**AVIS RELATIF À LA PROTECTION
CONTRE LES EVENTUELS EFFETS NOCIFS ET NUISANCES
PROVOQUÉS PAR LES RAYONNEMENTS NON IONISANTS
GÉNÉRÉS PAR DES ANTENNES ÉMETTRICES STATIONNAIRES**

Commune : MONS - Exploitant : TELENET GROUP

Référence exploitant : HT1583C

Rapport n° 2757 / 2025

Figure 1 : Vue en plan des lieux de séjour et des points de contrôle

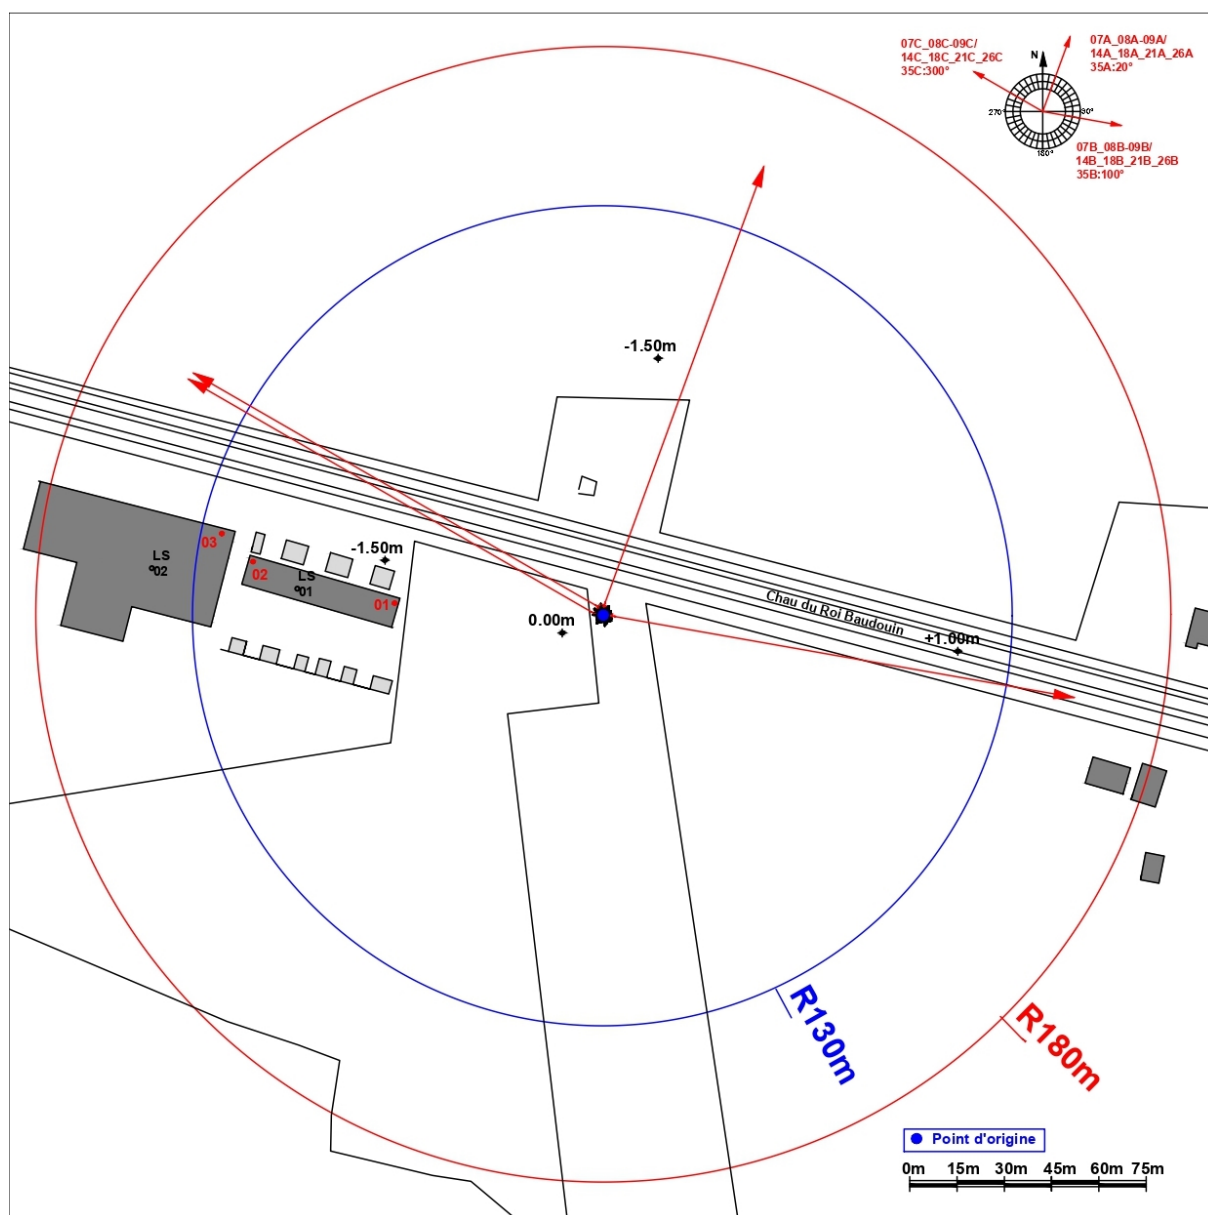
- le numéro du point de contrôle repris sur un des plans de la figure 1;
- le numéro du LS dans lequel se trouve le point de contrôle de la 1^{ère} colonne ;
- l'atténuation d'obstacle prise en compte pour le calcul de l'indice d'exposition dans le LS ;
- le résultat du calcul de l'indice d'exposition.

N° point de contrôle	LS	Atténuation (dB)	Indice d'exposition relatif à la limite par installation IE_i
1	LS01	3,0	0,890
2	LS01	3,0	0,541
3	LS02	3,0	0,458

En ce qui concerne les antennes de l'installation mentionnées dans le tableau 1, la distance maximale à laquelle la limite pourrait être atteinte, à l'extérieur, est égale à 137,9 m. S'il n'y a pas de LS à une distance inférieure, les antennes respectent forcément la limite d'immission.

Dans le cas des LS situés à l'intérieur des bâtiments, une atténuation d'obstacle est prise en compte et il en résulte que la distance maximale à laquelle la limite pourrait être atteinte se réduit à 98,4 m.
